Bauleitplanung der Gemeinde Reichshof

hier: **VBP. Nr. 20 "Mittelagger - Schönenbacher Straße", 3. Änderung**

-Beteiligung gemäß § 4, Absatz 1, BauGB-

Änderung des vorhabenbezogenen Bebauungsplanes Nr. 20 „Mittelagger – Schönenbacher Straße“

Ergebnis der Luftbildauswertung 22.5-3-5374040-9/12

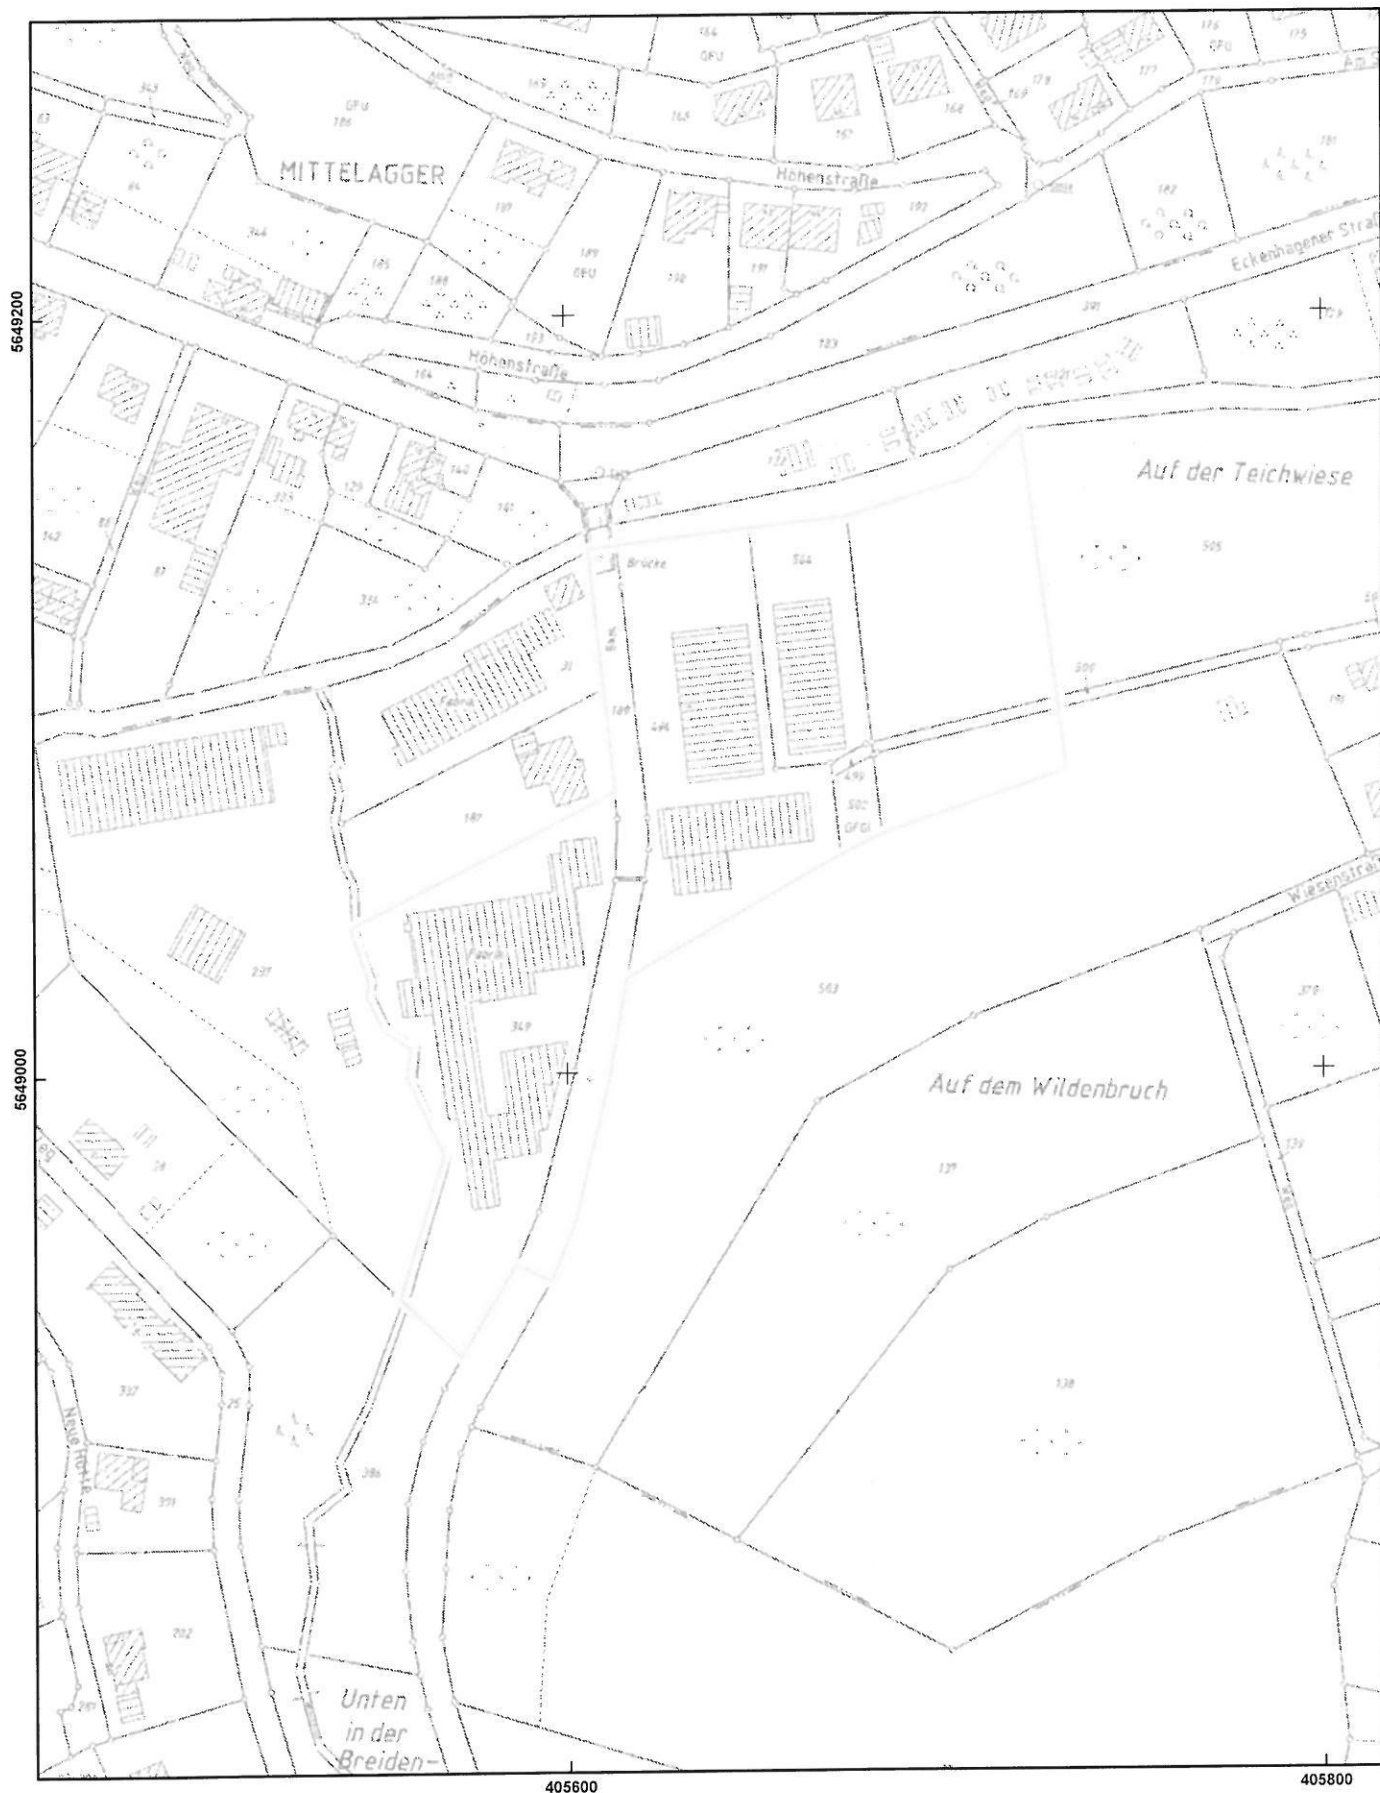
Die Auswertung des o.g. Bereiches war möglich.

Die mir vorliegenden Informationen ergeben keine Hinweise auf das Vorhandensein von Kampfmitteln. Eine Garantie auf Kampfmittelfreiheit kann gleichwohl nicht gewährt werden. Generell sind Bauarbeiten sofort einzustellen, sofern Kampfmittel gefunden werden. In diesem Fall ist die zuständige Ordnungsbehörde, mein KBD oder die nächstgelegene Polizeidienststelle unverzüglich zu verständigen.

Erfolgen zusätzliche Erdarbeiten mit erheblichen mechanischen Belastungen wie Rammarbeiten, Pfahlgründungen etc. empfehle ich eine Sicherheitsdetektion. Die weitere Vorgehensweise ist dem beiliegenden Merkblatt zu entnehmen. Vorab werden dann zwingend Betretungserlaubnisse der betroffenen Grundstücke und eine Erklärung inkl. Pläne über vorhandene Versorgungsleitungen benötigt. Sofern keine Leitungen vorhanden sind, ist dieses schriftlich zu bestätigen.
